添付資料－1 発電用原子炉設置許可申請書等（その2）

関原発第494号

2024年7月25日付け関原発第237号をもちまして申請いたしました美浜発電所の発電用原子炉設置変更許可申請書（3号発電用原子炉施設の変更）を下記のとおり一部補正いたします。

3号炉のタービン動補助給水ポンプの取替えに伴い、タービン動補助給水ポンプに係る記載内容を変更する。

第 1.4.35 図 補助給水ポンプ及び主蒸気逃がし弁による蒸気発生器 2 次側による炉心冷却 概略系統

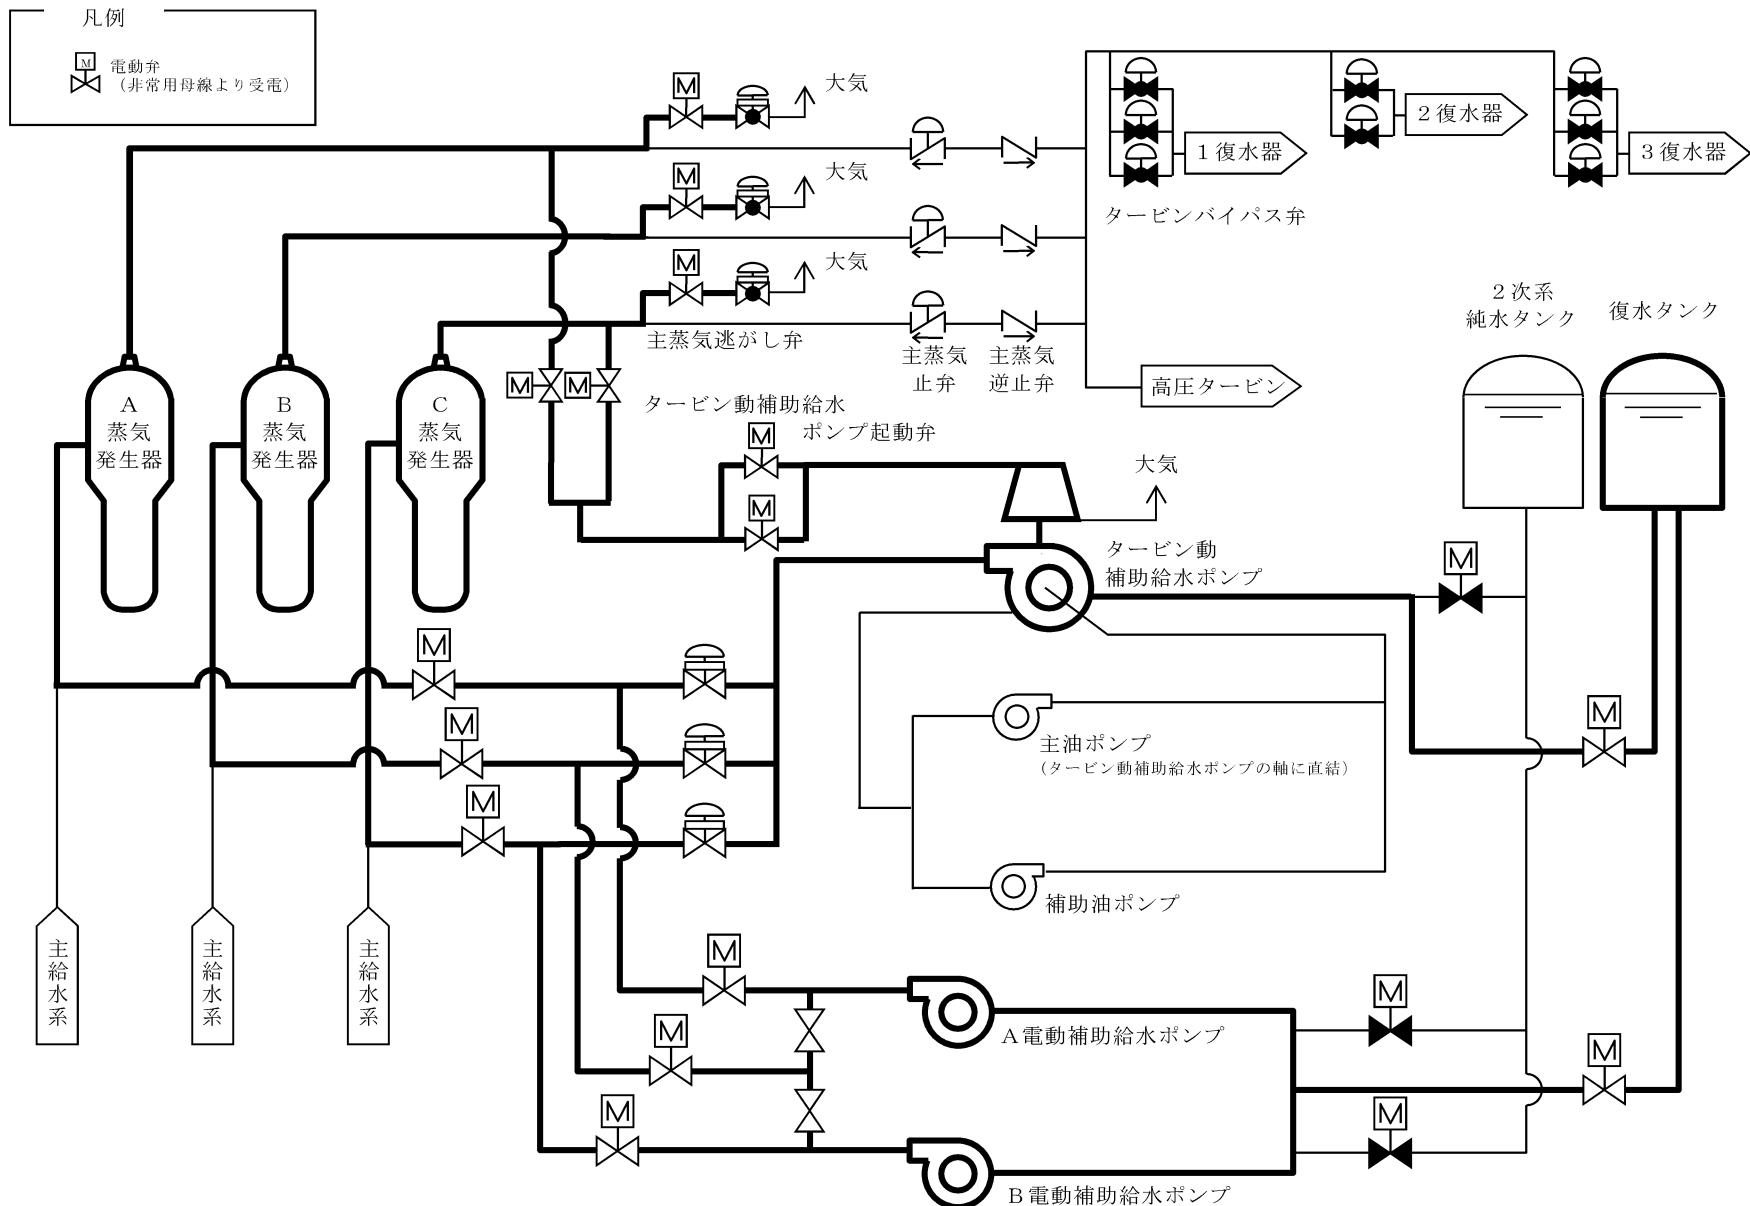
第1.4.35図を変更する。第1.4.35図以外は変更前の「ii. 操作手順」

第 1.5.4 図 消防ポンプを使用した蒸気発生器 2 次側のフィードアンドブリード 概略系統

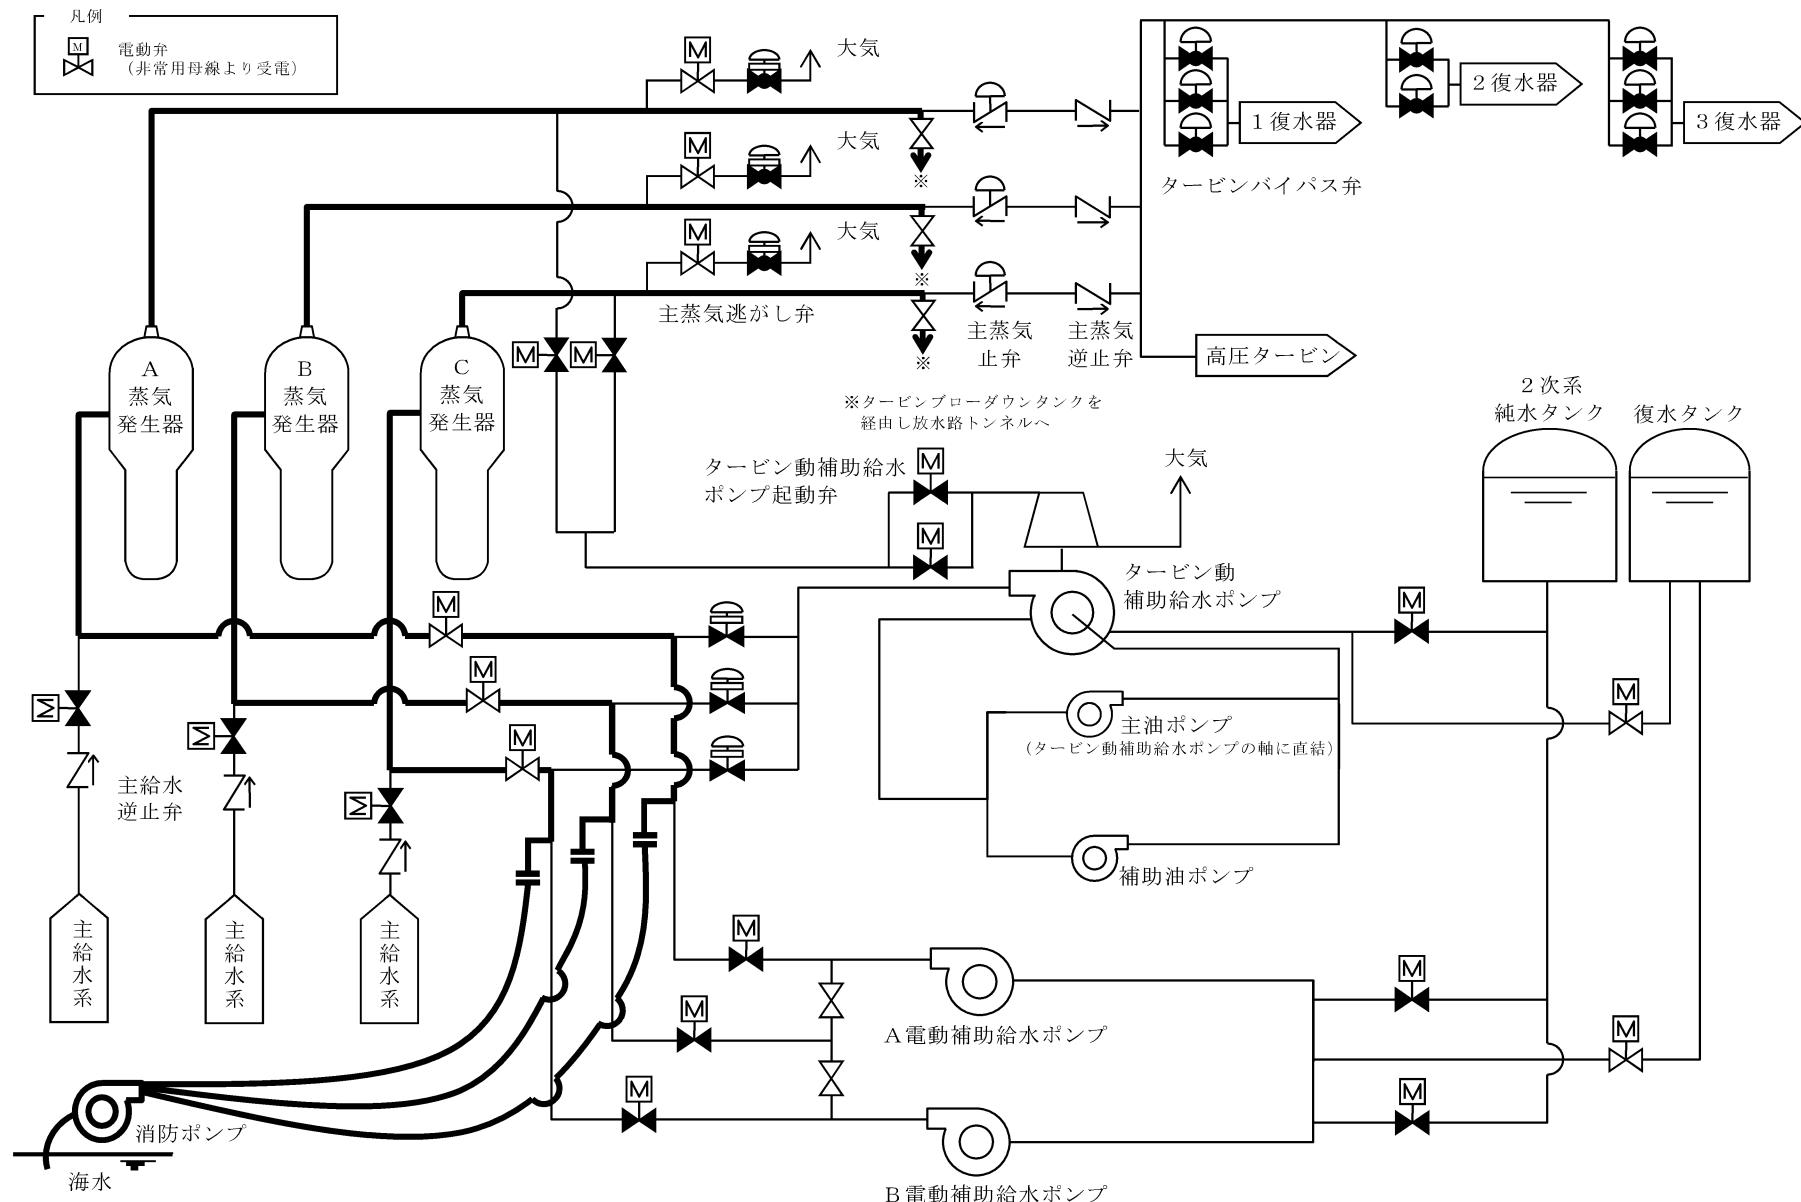
第1.5.4図を変更する。第1.5.4図以外は変更前の「(b)操作手順」の記載に同じ。
